Alver kommune og tiltakshaver Arcoconsult AS

31.03.2021

MERKNAD/KLAGE PÅ BYGGESAK GBNR 134/478 Hilland - Utbygging Tiltakshavar Arcoconsult AS, ArkivID 21/1884

Bildet viser nabobebyggelse med etasje på kotehøyde 20.

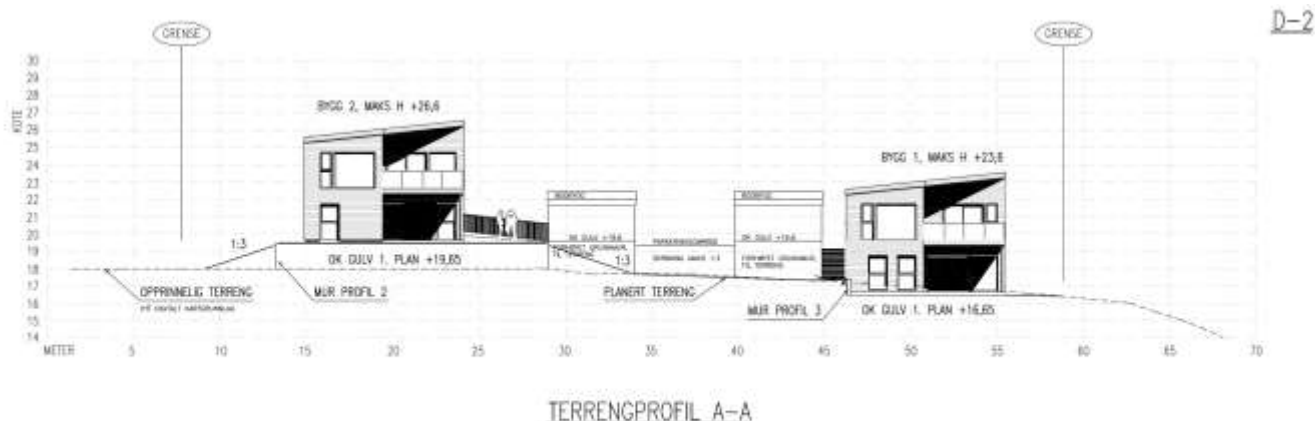
Disse nabobyggene vil få all sin vestvendte utsikt fjernet grunnet høyden på nye to-mannsboliger
